Distr. générale
21 décembre 2012
Français
Original: anglais

**Forum mondial de l'harmonisation
des Règlements concernant les véhicules****159^e session**

**Accord de 1958 – Examen de projets d'amendements
à des Règlements existants, proposés par le GRSP****Proposition de complément 1 au Règlement n° [129]
(Dispositifs avancés de retenue pour enfants)****Communication du Groupe de travail de la sécurité passive (GRSP)***

Appendice 3, figure, modifier comme suit:

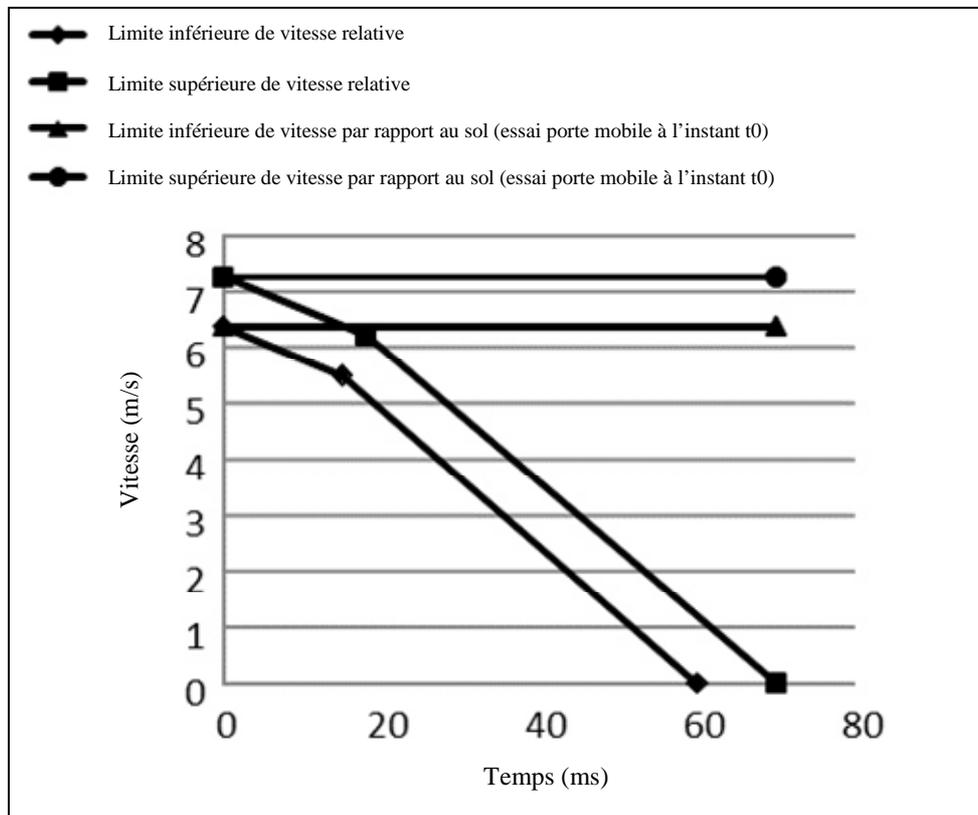
Annexe 7,
